SPD リリースアーム変更のお知らせ

製品名	SPD
対象シリーズ	CN6シリーズ CN61/ULシリーズ CN6S/ULシリーズ CN7シリーズ
対象形式	CN6112、CN6132、CN6134、CN6112-K、CN6132-K、CN6134-K、CN613E-K、 CN6212、CN6232、CN6234、CN6212-K、CN6231-K、CN6234-K、 CN6S12/UL、CN6S3S/UL、CN6S3D/UL、CN6S3Y/UL、CN6S3H/UL、CN6S3T/UL、CN6S34/UL、 CN6S14/UL、 CN6112/UL、CN613S/UL、CN613D/UL、CN613Y/UL、CN613H/UL、CN613T/UL、CN6134/UL、 CN72LE、CN72LN、CN74E、CN74LN
変更内容	SPDモジュール部交換作業用のリリースアーム部の形状を変更いたします。 詳細は添付の外観図をご参照ください。
変更時期	改良前形状:2025年6月末受注終了 改良後形状:2025年10月より出荷予定
変更理由	一部の盤・装置ですが、保護板(内蓋)とリリースアームが干渉してしまうことが確認されました。 この干渉を改善するために変更いたします。
添付	改良前後外観図

改良前後外観図(1/2)

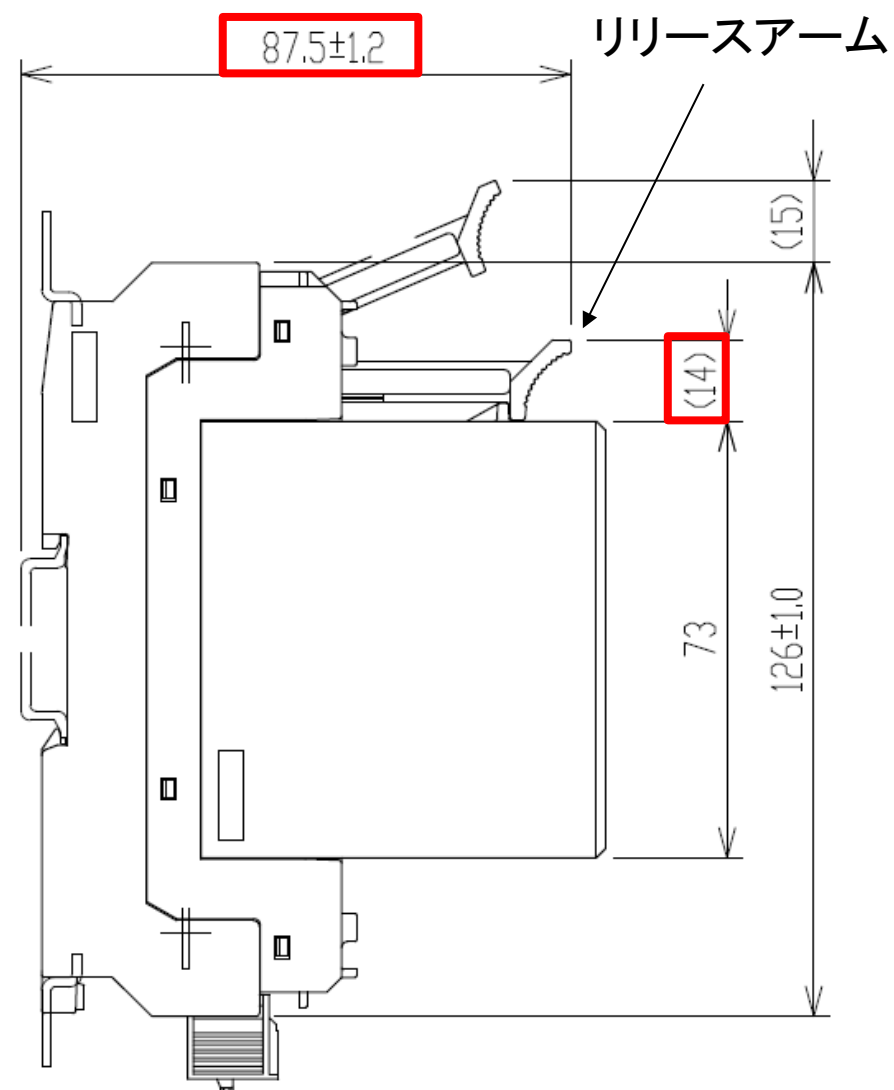
リリースアーム改良後

リリースアーム改良前

改良前後外観図(2/2)

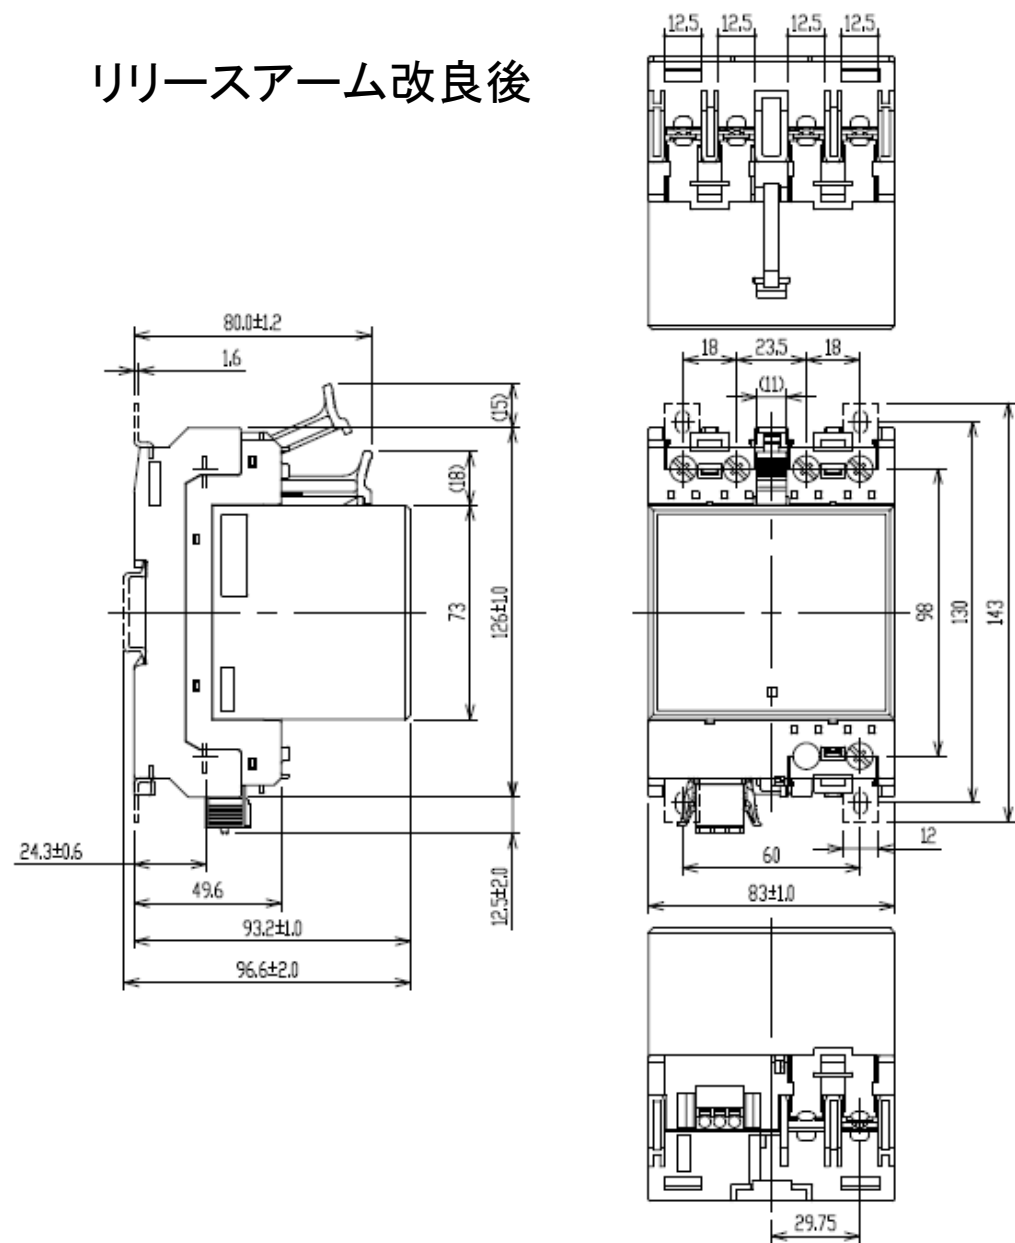
リリースアーム改良後

リリースアーム改良前
